한국전력공사 상임감사위원회 개선 요구

제 목 : [7] 배전용 저압접속함 뚜껑 설치품 재검토 필요

[표 3] 맨홀커버 VS 저압접속함 뚜껑¹⁴⁾

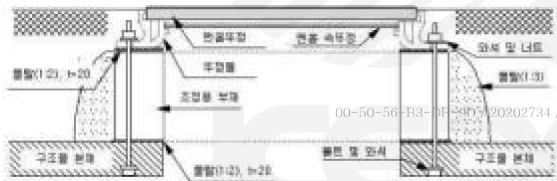
그런데 감사기간 중 우리 회사에서 적용하고 있는 FRP 배전용 저압접속함 뚜껑 설치품의 적정성을 점검한 결과, 다음 [표3]과 같이 불합리한 점이 있었다.

① 맨홀 커버와 구조(속커버 無)·설치 방법·재질 차이로 무게가 다른 점, ② 현재 적용 중인 [표2] 표준품셈에는 통상 작업준비 등 부대작업 시간이 포함되어 있어 저압접속함체와 동시 설치하는 뚜껑은 이를 제외할 필요가 있는 점, ③ 2022년 대전세종충남본부 ‘저압접속함 점검’ 관련 품셈실사 결과 ‘뚜껑 닫기’에 소요된 시간이 7분(공량 0.015)으로 별도 뚜껑틀이 없는 저압접속함의 경우에는 현재 공량(0.36) 적용이 과다해 보이는 점, ④ ‘지중 저압접속함 설치’ 시에는 [표

4)와 같이 인입용, 간선용을 구분해 노무비를 지급하나 뚜껑은 구분이 없으며 인입용의 경우 뚜껑 설치 노무비(166,078원)가 접속함설치 노무비(129,937원)보다 큰 점, ⑤ 송전용 맨홀을 설치하는 토목부서는 별도 ‘맨홀커버’ 설치품을 적용하지 않고 직접인건비에 ‘관로 맨홀 부대공13)’ 요율을 적용하고 있는 점 등을 고려할 때 현행 저압접속함 뚜껑 설치 품셈의 개선이 필요한 것으로 판단된다.

배전계획처장은 '저압접속함 설치 실사' 등을 통해 현재 적용 중인 저압접속함 뚜껑 설치품의 적정성에 대해 재검토하시기 바랍니다. (개선)
